Laksåga kraftverk

Notat etter NVEs befaring

Juni 2014

JUSTERT INNTAKSLØSNING

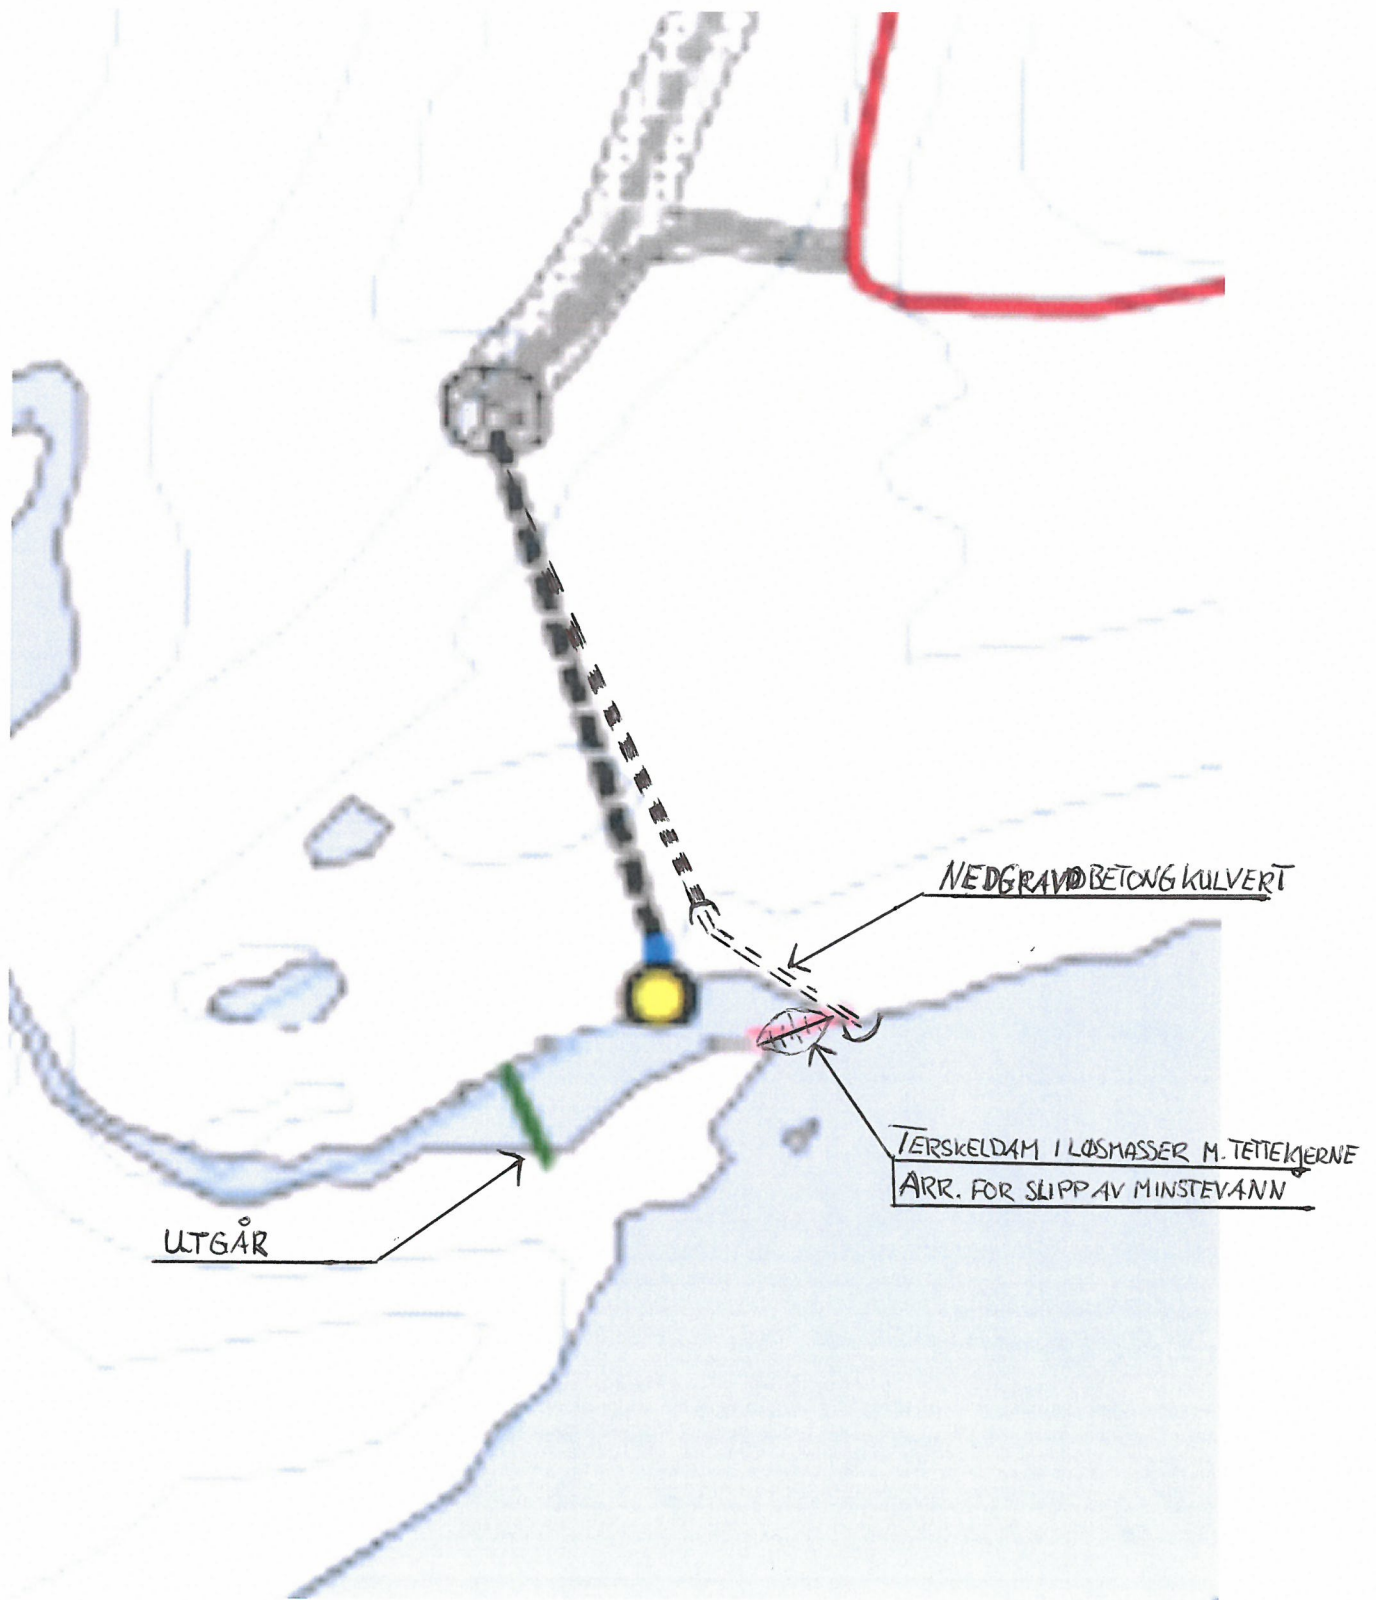
Det ble vurdert en justert løsning for overføring av Stortverråga. Søknaden har en feil i beskrivelsen av vannveien for overføringen. Skisserte løsning for vannvei er ikke gjennomførbare. Tunnel til inntakssted må bl.a. forlenges. På bakgrunn av dette, ble en alternativ vannvei vurdert. Vi ber om at justerte løsninger vurderes i sluttbehandlingen.

Inntaket i Stortverråga er lokalisert til ca kote 200. Inntaket ligger i et lite tilgjengelig elvegjel. Endelig lokalisering må tilpasses område med fjell i dagen hvor tunnel kan etableres. Dette gjøres i detaljplanfasen. Inntak på ca kote 200 innebærer at utløp av tunnel må etableres under ca kote 190 for å oppnå fall på tunnelen (ref. kart alt. 2). Fra kote 190 og ned til sammenkobling på tilløpsrøret fra Nedrevatn, må rør graves ned.

På bakgrunn av at tunnelen må forlenges i forhold til det som er angitt på kartet i søknaden, er et nytt alternativ vurdert. Dette innebærer en noe lengre tunnellosering med påhugg ved ca kote 120 og nedgravd rør 250 – 300 m til påkobling tilløpsrør.

Dette alternativet gir vesentlig mindre inngrep i landskapet. Kostnadmessig er det ikke stor forskjell i og med at tunnellosering ved kote 190 er svært kostbart samt legging av rør i den bratte lia også er kostbart og teknisk utfordrende. Vi ber om at justert alternativ tas inn som hovedalternativ i NVEs sluttbehandling.

I søknaden er det skissert en betongdam over utløpskulp ved utløpet fra Nedrevatn.

Konstruksjonen skal sikre en stabil vannstand samtidig som det skal etableres en slippanordning for minstevannføring. Dette slippet skal logges og kunne dokumenteres ovenfor vassdragsmyndighet og allmenheten. Dammen blir forholdsvis stor og det er usikkert hvor dypt det er til fjell under

løsmassene på bunnen. Det er ikke gjennomførbart å etablere inntakskonstruksjonen lenger ned i utløpet hvor det er et utilgjengelig gjel.

Endelig inntaksløsning vurderes nærmere og avgjøres endelig i detaljplanfasen etter at konsesjon eventuelt er innvilget. Vi har imidlertid vurdert en justert løsning og kommet til et alternativ med nedgravd kulvert fra utløp av tunnel og inn i Nedrevatn oppstrøms eksisterende terskel ved utløp.

Det etableres en løsmasseterskel med tetting av spunt eller folie. I terskelen etableres anordning for slipp av minstevannføring. Denne løsningen gir mindre inngrep ved utløpet.
